図 MCN-2230-1 継手区分Cの構造 (1/2)

正誤 1
 (1)の図中「45°以上」を
 「45°以下」にする。

図 MCN-2230-1 継手区分Cの構造 (1/2)

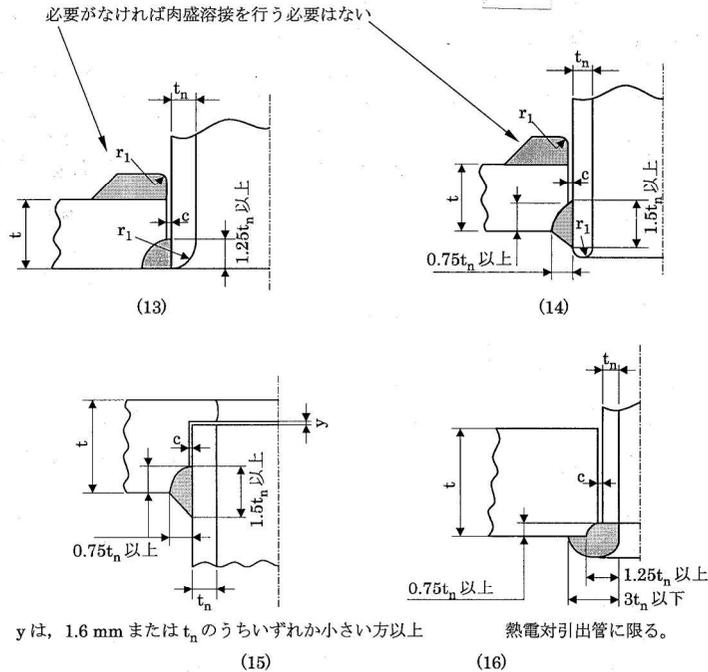
正誤 2
 寸法の表示を
 JIS Z 8317-1:2008 に
 したがって修正する。

45°以下

図 MCN-2240-1 継手区分Dの構造 (3/3)

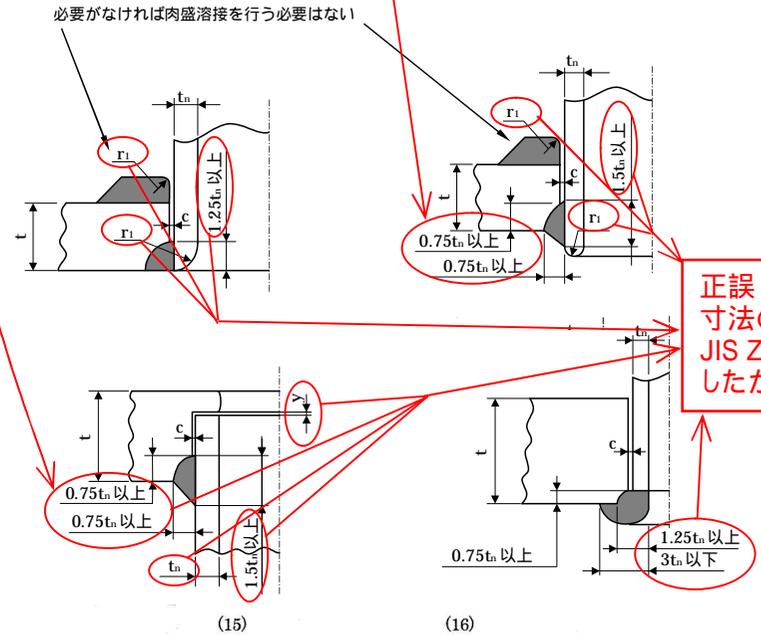
正誤 3
「0.75tn 以上」は二か所の寸法に対して別々に表示する。

正誤 4
寸法の表示を JIS Z 8317-1:2008 にしたがって修正する。
